Objet : FOREST. Avenue van Volxem, 366A à 386. Site des anciennes brasseries Wielemans-Ceuppens. Réalisation d'un complexe de logements, de commerces et de bureaux avec parking souterrain – plans modifiés.
Demande de permis d'Urbanisme (Dossier traité par M. B.-N. Lemmens – D.U.)
Avis de la CRMS

En réponse à votre lettre du 07/03/2018, sous référence, reçue le 08/03/2018, nous vous communiquons **les remarques** émises par notre Assemblée en sa séance du 28/03/2018.

Version 2016 (229 logements)

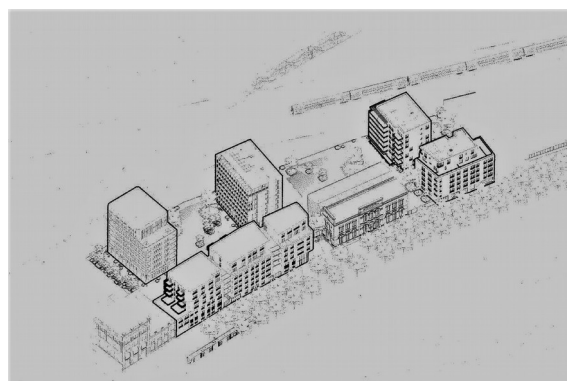
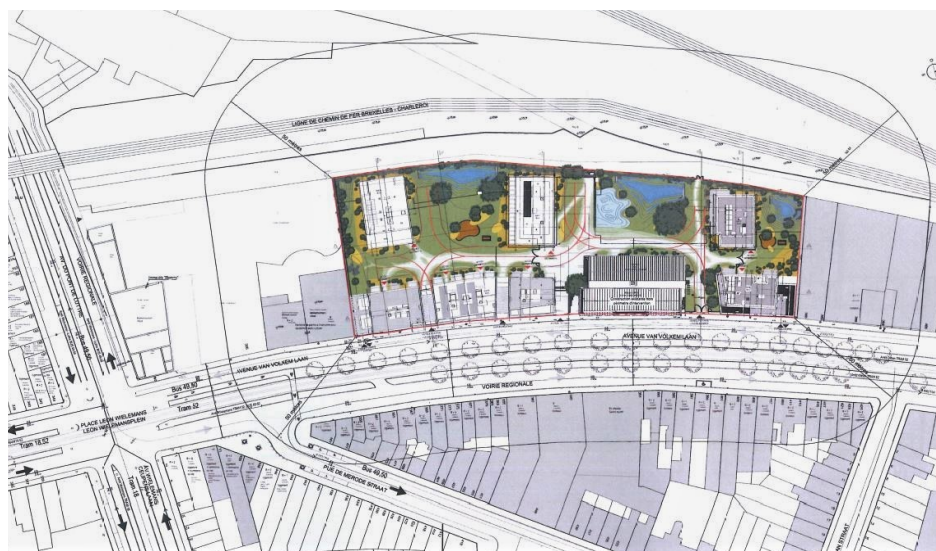
De manière générale, la CRMS estime que le projet amendé tient compte des principales remarques et recommandations formulées dans son avis de 2016 : ouverture des perspectives vers le talus ferroviaire, aménagements de percées visuelles depuis l'espace public, dé-densification du site, dégagement de l'arrière du Métropole, etc. (cf. axonométries des versions 2016 et 2018 ci-dessus).
